Servizio Sistemi Ambientali
APA Centro
Pratica SD n. 34011/2023
Ferrara 26/10/2023

Oggetto: [ID: 9023] Procedura di Valutazione di Impatto Ambientale ai sensi dell'art.23 del D.Lgs.152/2006 relativa al progetto di un impianto fotovoltaico denominato "SUNCORE 6 POGGIO RENATICO" di potenza elettrica complessiva pari a 25,289 MWp ubicato nel comune di Poggio Renatico (FE).

OSSERVAZIONI

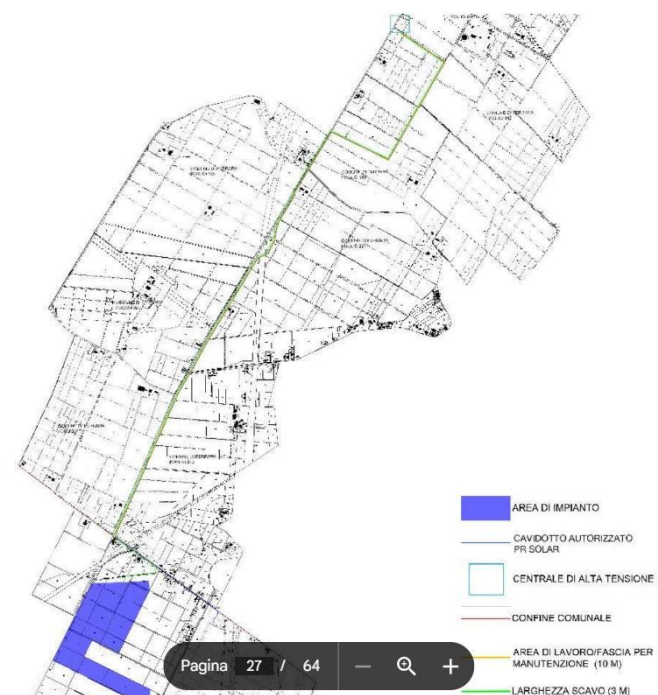
La ditta ha presentato un Piano preliminare di utilizzo in sito delle **terre e rocce da scavo** ai sensi D.P.R. 120/2017, con previsione il riutilizzo in sito delle terre movimentate e stima di un volume

complessivo di scavo pari a 12.911 mc. Saranno eseguite due tipologie di scavi: gli scavi a sezione ampia per la realizzazione della fondazione delle cabine elettriche e di monitoraggio, e della viabilità interna; e gli scavi a sezione ristretta per la realizzazione dei cavidotti BT ed MT interni al campo.
